Wichtige Informationen – Dell OptiPlex 790/990

Systemplatine

Abbildung 2. Systemplatine mit entferntem Thermosensor und Kühlkörper

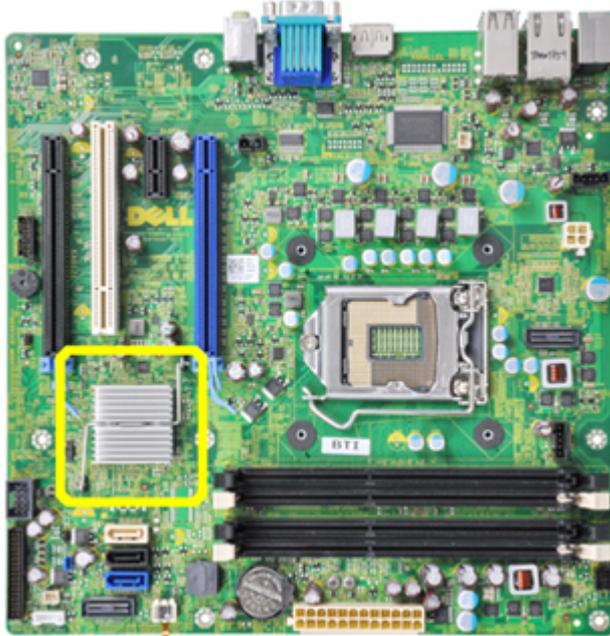
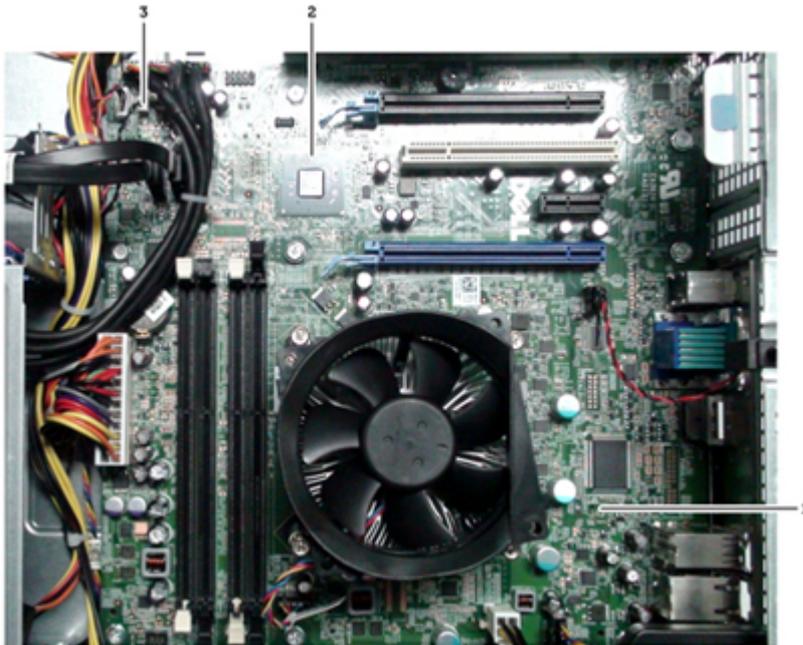
Computer der Serie Dell OptiPlex 790/990 sind jetzt im Lieferumfang mit einer neuen Systemplatine ohne die folgenden Komponenten enthalten:

- Kühlkörper
- Netzteil-Thermosensor (nur Desktopgehäuse)

Alle im Lieferumfang der A11- oder einer höheren Version enthaltenen Systemplatinen enthalten KEINEN Kühlkörper.

Der Netzteil-Thermosensor wurde nur vom Desktopgehäuse entfernt.

1. Thermosensoranschluss-1 und Kabel entfernt
2. Chipsatz-Kühlkörper entfernt
3. Thermosensoranschluss-2

ANMERKUNG: Wenn Sie die Systemplatine mit einer neuen Systemplatine für das Desktopgehäuse ersetzt haben, stellen Sie sicher, dass die BIOS-Version A11 oder höher ist.

WARNUNG: Wenn Sie das BIOS nicht aktualisieren, erhalten Sie während des Power-on Self-Tests (PC-Selbsttest beim Einschalten, POST) möglicherweise die Fehlermeldung Alert! Chipset heat sink not detected (Warnung! Chipsatz-Kühlkörper nicht erkannt).
